Parecer Técnico SEMAD/SUPRAM LESTE-DRRA nº. 78/2022

<b>Parecer Técnico SEMAD/SUPRAM LESTE-DRRA n. 78/2022</b>			
<b>Nº DOCUMENTO DO PARECER TÉCNICO VINCULADO AO SEI: 48544755/2022</b>			
<b>PA COPAM/SLA Nº:</b> 5009/2020		<b>SITUAÇÃO:</b> SUGESTÃO PELO DEFERIMENTO	
<b>EMPREENDEDOR:</b> PHOENIX BRASIL EMPREENDEIMENTOS IMOBILIARIOS SPE LTDA		<b>CNPJ:</b> 25.175.184/0001-51	
<b>EMPREENDIMENTO:</b> PHOENIX BRASIL EMPREENDEIMENTOS IMOBILIÁRIOS SPE LTDA/CGH SÃO JOSÉ		<b>CNPJ:</b> 25.175.184/0001-51	
<b>ENDEREÇO:</b> RIBEIRÃO ITAUNINHA		<b>BAIRRO:</b> -----	
<b>MUNICÍPIO:</b> FERROS E SANTA MARIA DE ITABIRA		<b>ZONA:</b> RURAL	
<b>COORDENADAS GEOGRÁFICAS</b> <a href="#">[1]</a> : Lat S 19º 17' 35,053'' Long W 43º 00' 03,612'' SIRGAS2000			
<b>RECURSO HÍDRICO:</b> - PORTARIA DE OUTORGA N. 1507874/2019 (P.A. SIAM N. 26731/2019) <a href="#">[2]</a> - CERTIDÃO DE REGISTRO DE USO INSIGNIFICANTE N. 177296/2020 (P.A. SIAM N. 4429/2020)			
<b>INTERVENÇÃO AMBIENTAL:</b> -----

O responsável pelo empreendimento **Phoenix Brasil Empreendimentos Imobiliários SPE Ltda (CGH São José)** promoveu requisição de Licença Ambiental, por meio da solicitação n. 2021.09.01.003.001662, junto ao Sistema de Licen

**Figura 01:** Arranjo físico do empreendimento apresentado junto ao P.A. SLA 5009/2020.

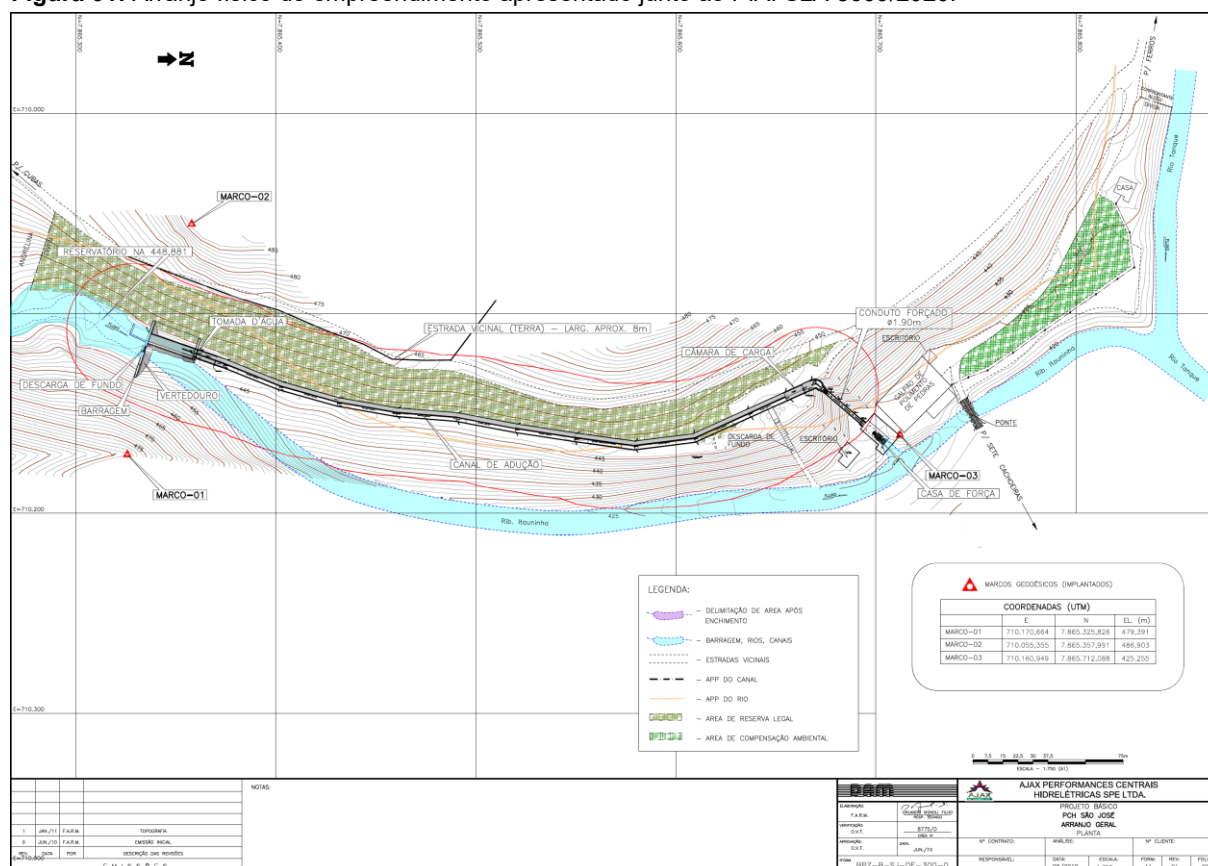
Abaixo segue o mapa planimétrico e a imagem que demarca a ADA do empreendimento, conforme os dados vetoriais inseridos no SLA pelo representante do empreendedor.

**Figura 02:** Arranjo físico do Processo SLA n. 5009/2020.

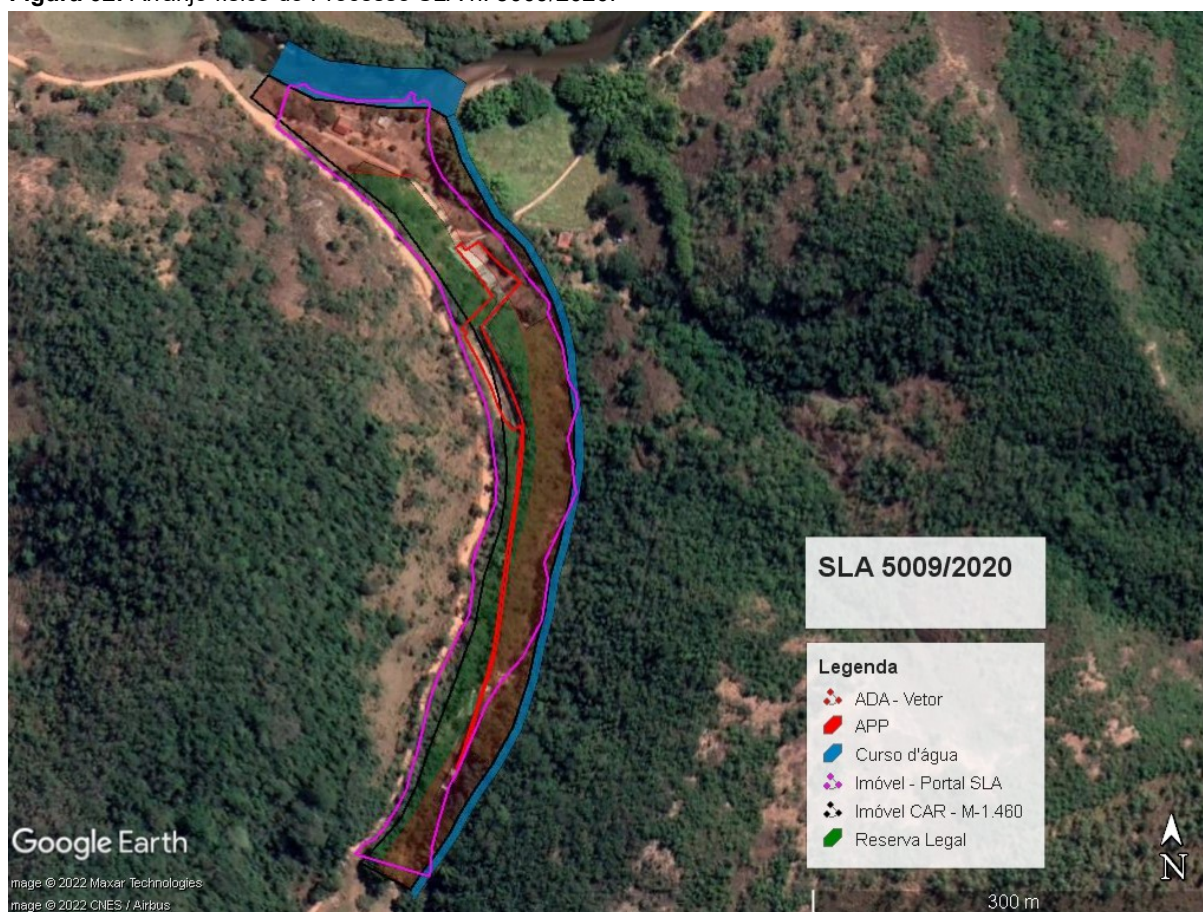
Registra-se que o arranjo físico do circuito hidráulico de geração (CHG) se limita às superfícies de terras posicionadas na margem esquerda do ribeirão Itauninha, não apresentando projeção de intervenção sobre a margem direita do corpo hídrico. Não obstante, a par de esclarecer, segue o empreendedor notificado da vedação de intervenção fora dos limites da área já edificada ou ocupada, sob pena de descumprimento das normativas vigentes e eventual apuração de infrações administrativas cabíveis.
